2021年4月6日 参議院環境委員会 日本共産党 山下芳生
出典 環境省提出「神戸製鉄所火力発電所（仮称）設置計画に係る計画段階環境
配慮書に対する環境大臣意見」に係る環境省四次案 より抜粋
表題、赤囲み、下線等は山下事務所

神戸製鋼石炭火力発電所アセスでの主な経産省削除要求内容と結果 ①

Ⅱ. 環境大臣意見(2/8)

図1 最寄りの住居までの距離（最も住居に近い敷地境界）

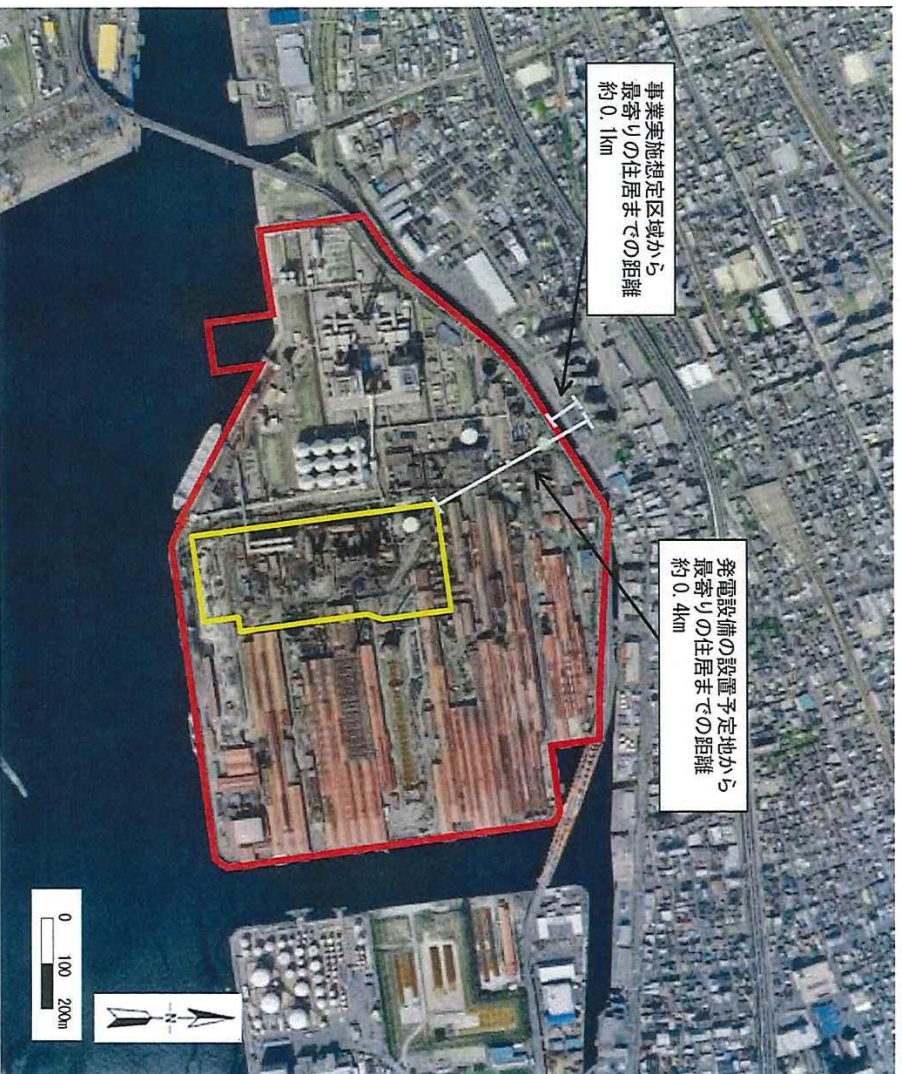
Q12. 事業実施想定区域及び主要な設備（タービン・ボイラー等）から最寄りの住居等までの距離について、それぞれ図示した上で御教示願いたい。

距離については、タービン・ボイラー等設備の配置が詳細に決定していないことから、図1に示すとおり、最も住居に近い敷地境界を起点としました。

事業実施想定区域及び発電設備設置予定地から、北北西に位置する最寄りの中層住宅までの最短距離はそれぞれ約0.1km、約0.4kmです。
